**Европейская экономическая комиссия****Комитет по внутреннему транспорту****Всемирный форум для согласования правил  
в области транспортных средств****175-я сессия**

**Соглашение 1958 года:****Рассмотрение проектов поправок к существующим  
правилам ООН, представленных GRSP****Предложение по дополнению 4 к поправкам серии 01  
к Правилам № 129 ООН (усовершенствованные детские  
удерживающие системы)****Представлено Рабочей группой по пассивной безопасности\***

## Дополнение 4 к поправкам серии 01 к Правилам № 129 ООН (усовершенствованные детские удерживающие системы)

«Рис. 3

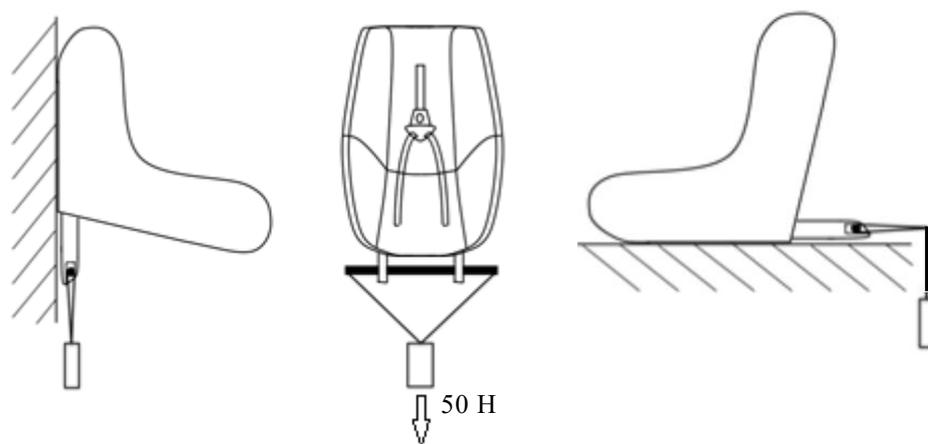
Рис. 3 изменить следующим образом:
